協議図面 ②

NO : 340839

(上今井24区画)

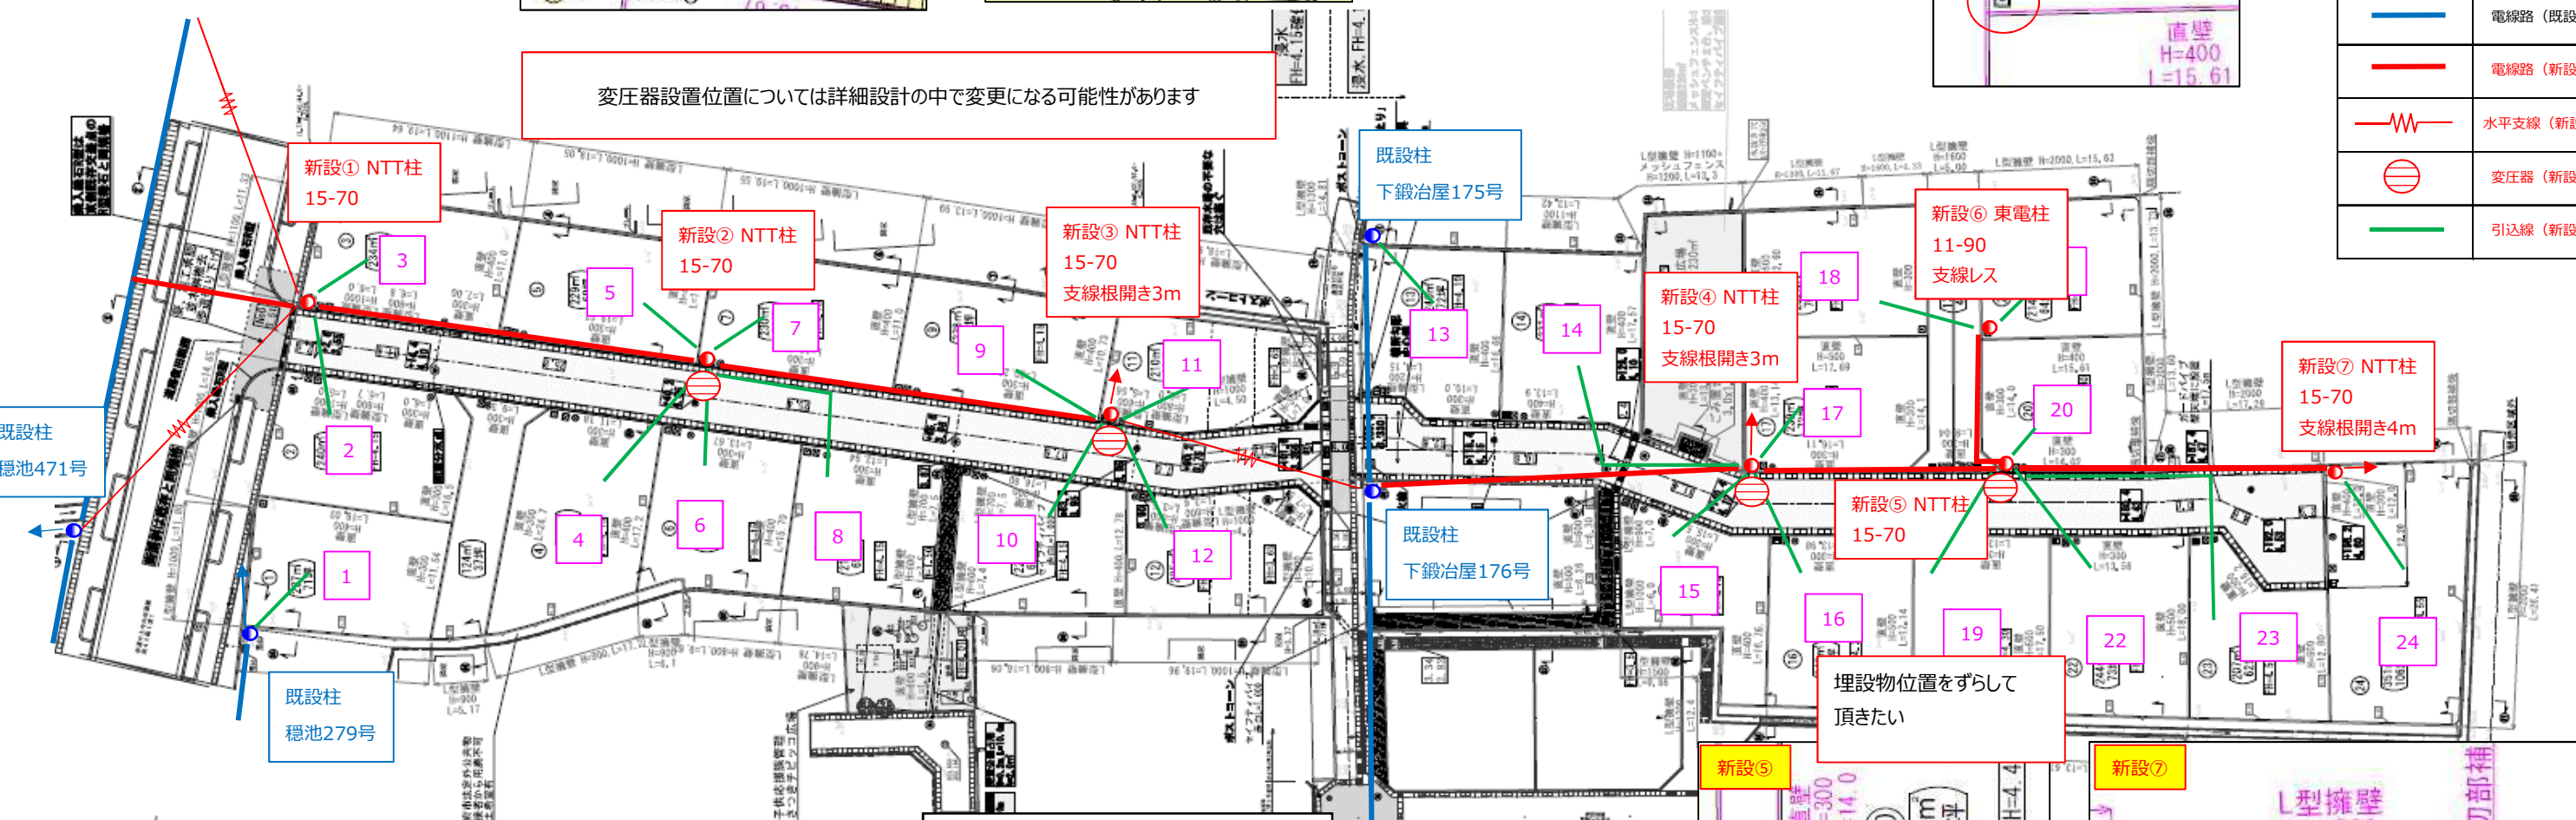
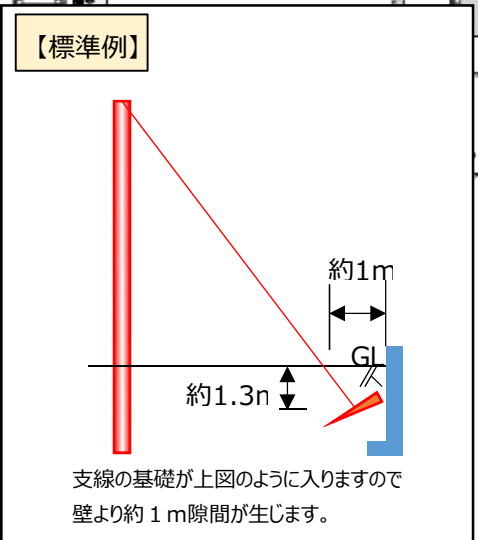
変圧器設置位置については詳細設計の中で変更になる可能性があります

埋設物位置をずらして頂きたい
